VERKSTADS- MEDDELANDE

PERSONVAGNAR

BETR.	PRODUKT
KOPPLINGSREG- LAGE	P
140, 1800 ES	GRUPP 41
DATUM September 1973	NR 17

Ny kopplingsvajer

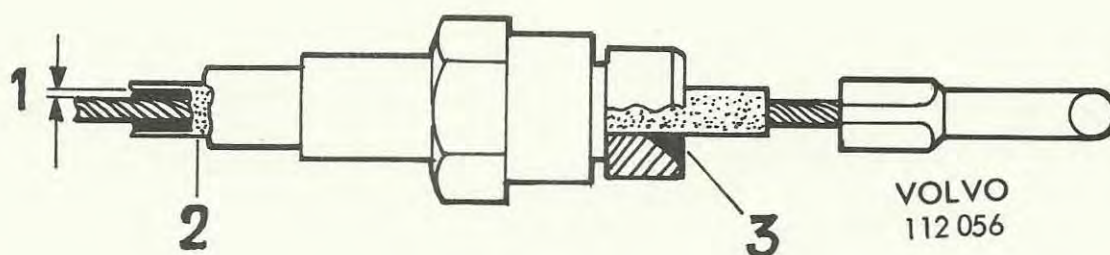
De nya vagnar har ändrats enligt följande:

1. Större frigång mellan glidhylsa och vajer.
2. Plastglidhylsa av bättre kvalité.
3. Fasning av utgången till höljets ändstycke.

<u>Kopplingsvajer för</u>	<u>Tillkommande detaljnr.</u>	<u>Utgående detaljnr.</u>
140 vänsterstyrd	1206 205-5	684 770 - 1
högerstyrd	1206 206-3	684 771 - 9
1800 ES vänsterstyrd	1206 207-1	684 772 - 7
högerstyrd	1206 208-9	684 773 - 5
